## Acta de Junta de Aclaraciones

**SEOP-LPN-PEI-008/19**

Realizar las aclaraciones pertinentes en relación a la Licitación Pública Nacional, número **SEOP-LPN-PEI-008/19**, correspondiente a la Obra: **Dignificación de comunidades, infraestructuras urbanas en la localidad de El Tintal, Municipio de Lázaro Cárdenas Quintana Roo.**

CLAVE: **EST01**

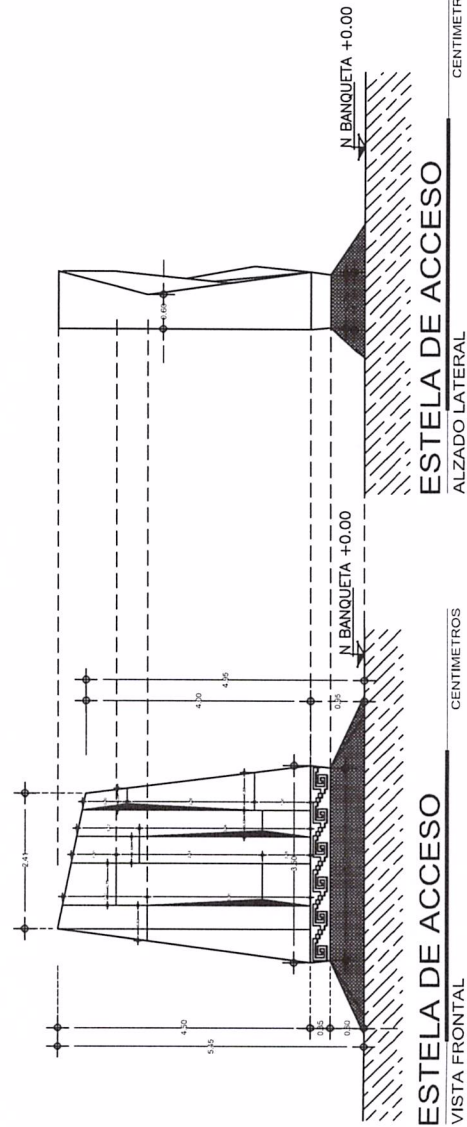
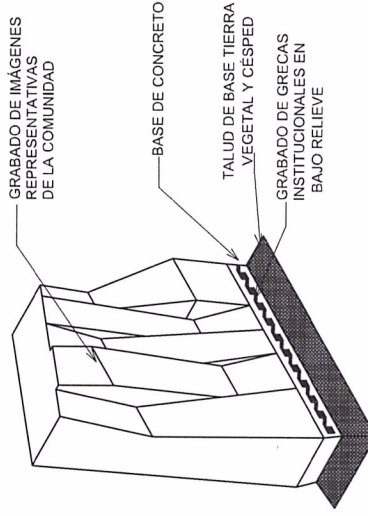
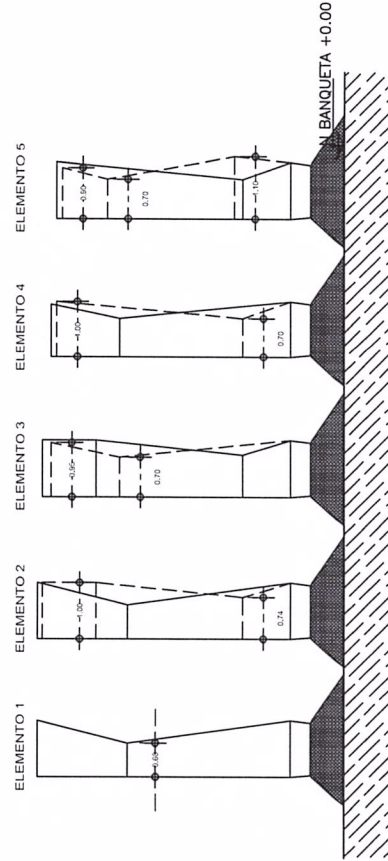
<b>Licitación Pública Nacional No.</b>	<b>SEOP-LPN-PEI-008/19</b>
<p><b>e).- ¿Se tiene el diseño del Concepto EST001</b> referente “Construcción de estela de información prefabricada de concreto de 0.90 MTS de largo, 0.30 MTS de ancho, 2.10 MTS de altura...” o será un diseño libre?.</p> <p><b>f).- Dentro la Partida de Iluminación, no se considera un murete de acometida para colocar el centro de carga. Pregunta ¿En dónde se colocará el centro de carga de 12 polos que solicitan?.</b></p>	<p>El Licitante deberá apegarse al plano de detalle que se proporciona anexo a la presente Junta de Aclaraciones</p> <p>Para la colocación del centro de carga, el Licitante deberá considerar el murete existente, mismo que se encuentra al pie de la cancha de basket-ball.</p>
